Oggetto: **[ID: 8334] Comune di Roma.** Progetto di fattibilità tecnico economica della Gronda Merci di Roma, cintura Nord: Lotto 1A Valle Aurelia-Vigna Clara".

Richiesta integrazioni documentali

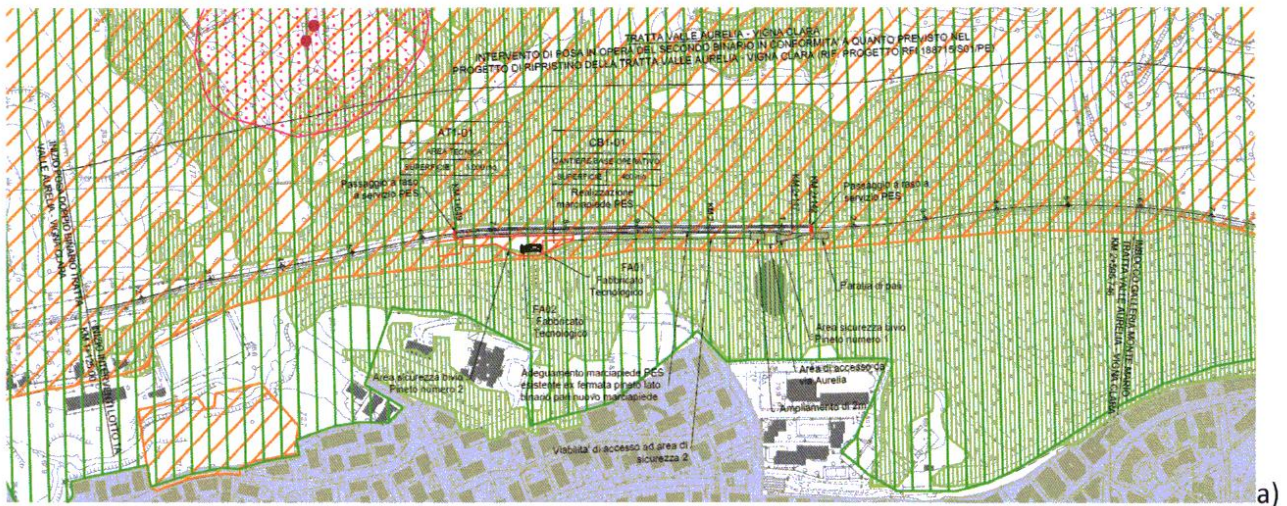
- b) Con riferimento all'immagine b) considerato che l'intervento si colloca in area di riserva, e che ai sensi dell'art.39, sono cogenti i paesaggi, si chiede di fornire un approfondimento progettuale, in scala appropriata (con relazioni, disegni tecnici e render) volto a dimostrare la **conformità degli interventi** per la realizzazione della nuova viabilità e della nuova cabina TE con le norme cogenti ex art. 24, tab.B punto 7, e art.38 del PTPR, ovvero, di fornire eventuali progetti di mitigazione e o ripristino necessari a questo ufficio ai fini della formulazione delle valutazioni di compatibilità, qualora si dovesse ricorrere ad un'autorizzazione in deroga;

c) Con riferimento all'immagine c) si chiede si chiede di fornire un approfondimento progettuale, in scala appropriata (con relazioni, disegni tecnici e render) volto a dimostrare **la conformità degli interventi** per la realizzazione della nuova SSE, dei fabbricati e della posa dei binari con le norme cogenti ex art. 36, e per l'area armamenti, anche in sub-ordine per la quota parte residuale normato dall'art.33 del PTPR, che risulta cogente solo per la presenza della riserva ex art.142, co.1, lett f) e lett.g) e del DM ex art.136 del Codice (archeologico);

a)

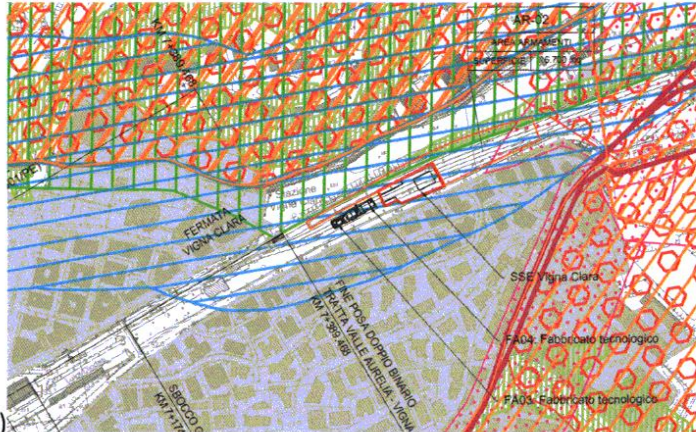
- a) Con riferimento all'immagine a) si chiede di avere puntuali informazioni di dettaglio (con relazioni e disegni di progetto e render) finalizzati a valutare la **conformità degli interventi** per la realizzazione del tracciato ferroviario, delle aree tecniche e di sicurezza e di cantiere (compresa viabilità), dei fabbricati con le norme cogenti ex art. 22 e 24 , tab.B punto 7, dal km 1+600 al km 2+600, e art.38 e art 39 del PTPR ovvero, eventuali valutazioni di compatibilità immaginando un'autorizzazione in deroga;
